主な改造概要

【使用済燃料受入れ・貯蔵建屋】第1チャンネルボックス切断装置

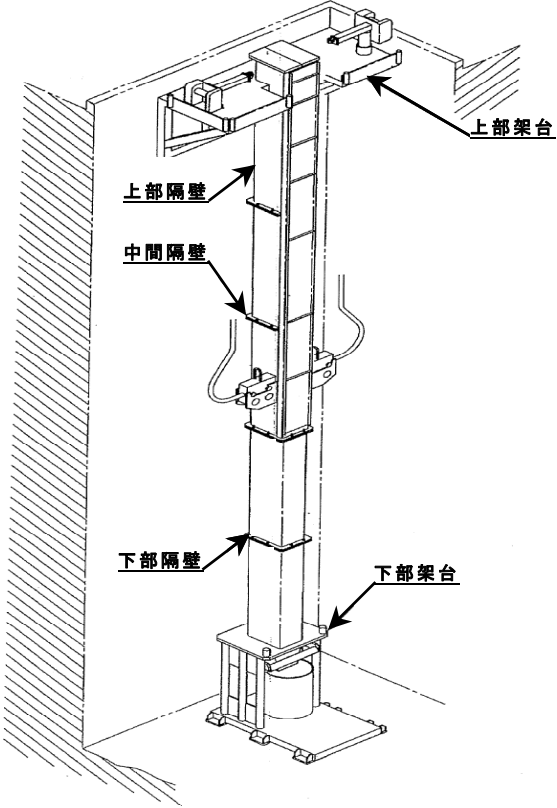
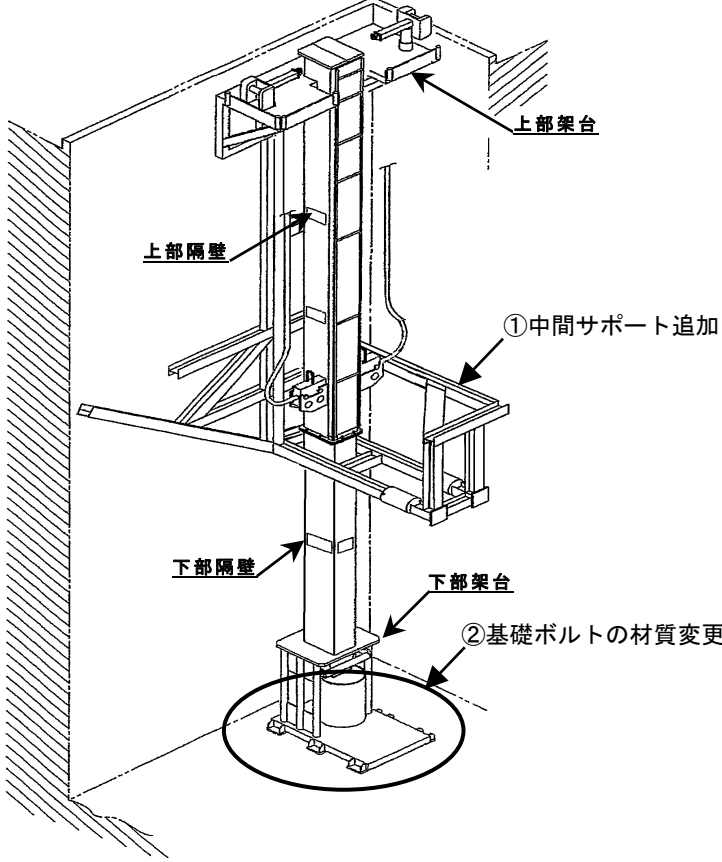
改造概要図		主な改造の内容
<p data-bbox="197 352 338 379"><改造前></p> 	<p data-bbox="1016 352 1158 379"><改造後></p> 	<p data-bbox="1800 264 2101 292">主な改造の内容</p> <p data-bbox="1800 316 2101 587">第1チャンネルボックス切断装置（A号機、B号機）2台について、耐震性を強化する改造工事を実施する。</p> <p data-bbox="1800 651 2101 678">【主な改造内容】</p> <ul style="list-style-type: none"> <li data-bbox="1800 702 2101 778">①中間サポートを追加設置する。 <li data-bbox="1800 842 2101 1070">②下部架台（○部）を固定している基礎ボルトを強度の高いものに変更する。
